リコール届出一覧表

リコール届出日：令和5年7月26日

改善箇所説明図

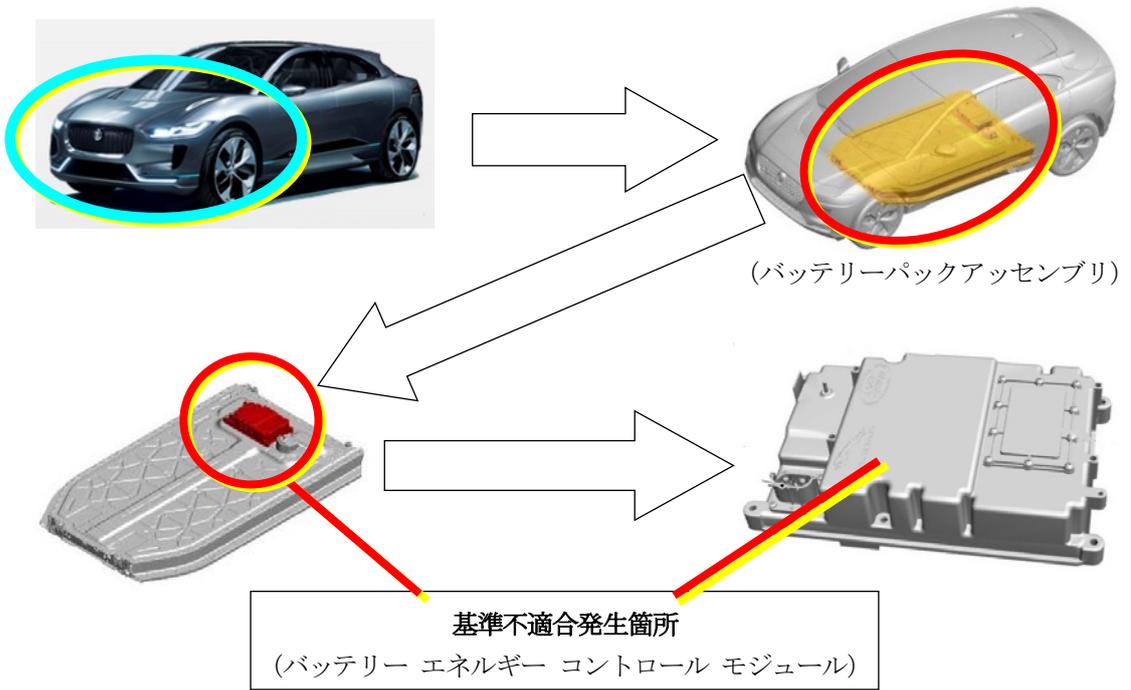
リコール届出番号	外-3647	リコール開始日	令和5年7月26日
届出者の氏名又は名称	ジャガー・ランドローバー・ジャパン株式会社 問い合わせ先：ジャガーお客様相談室 0120-922-772		
基準不適合状態にあると認める構造、装置又は性能の状況及びその原因	電動機の電源装置において、バッテリー エネルギー コントロール モジュールの制御プログラムが不適切なため、バッテリーパックアセンブリの熱過負荷状態時に温度異常を監視できないことがある。そのため、警告灯が点灯し、最悪の場合、バッテリーパックアセンブリ内のリチウムイオン電池より火災が発生するおそれがある。		
改善措置の内容	全車両、バッテリー エネルギー コントロール モジュールの制御プログラムを書き換える。 なお、車両年式によって恒久対策用のソフトウェアの供給に時間を要する事から、①暫定対策用のソフトウェアに書き換え、準備が出来次第、②恒久対策用のソフトウェアに書き換える。 なお、改善のためのプログラムの書き換えは、下記のいずれかで行う： - 販売店に入庫して診断機により実施する。 - 対象車両へ遠隔配信にて配信し、使用者自身でインストールしてもらう。
